PS	
		Atesum AG	
	Datum	Name	
Gezeichnet	13.09.2013	H.Br	
Kontrolliert			
		A 1309.2013.3	
		A3	
		1

Gehäuse SAS6 i pod kpl.
14028.20

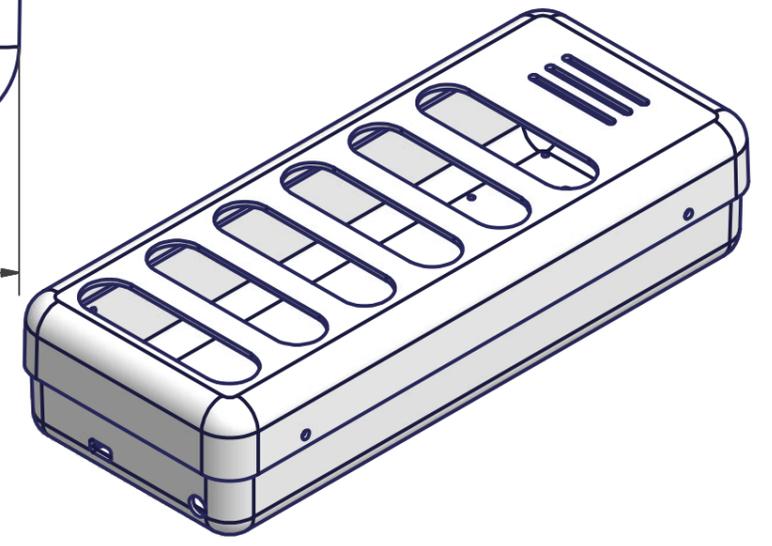
partie basse ?

Cette cote devient 17,6 si le boitier a une légère dépeuille et que cette cote est prise sur la partie basse du boitier.
